PRODUKT	AVD.	GRUPP
P	3	36
BETR.		NR
Reläplacering fördröjningsrelä		17
Intervallrelä 240, 260		DATUM
		Juni 79

Montering av fördröjningsrelä

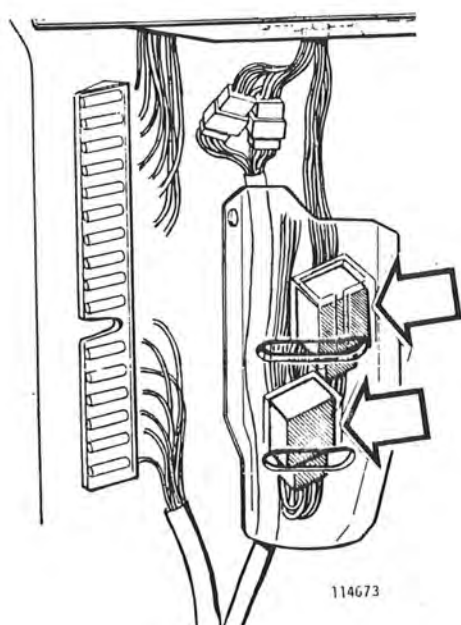
för innerbelysning ändrad för att minska kortslutningsrisken. Clipset sätts dit mitt på relät efter det att plastslangen är påsatt. Relät sitter på en konsol till pedalstället.

Intervallrelät sätts nu dit med kablarna från undersidan för att förhindra vattningång och korrosion i relät.

Vid vattningång brukar vindrutetorkarna sätta igång utan att omkopplaren slagits till, eller intervalläget fungerar inte alls. I sådana fall ska relät bytas. Det nya relät sätts då dit enligt beskrivningen ovan. Även vattenläckaget ska åtgärdas (troligen vid huvlåsvejerns genomföring).

Intervallrelä för vindrutetorkare och bakrutetorkare är placerade under fotplattan på vänstersida.

Relät för bakrutetorkaren är blått, det.nr: 1258100-5
Relät för vindrutetorkaren är svart, det.nr: 1235067-4
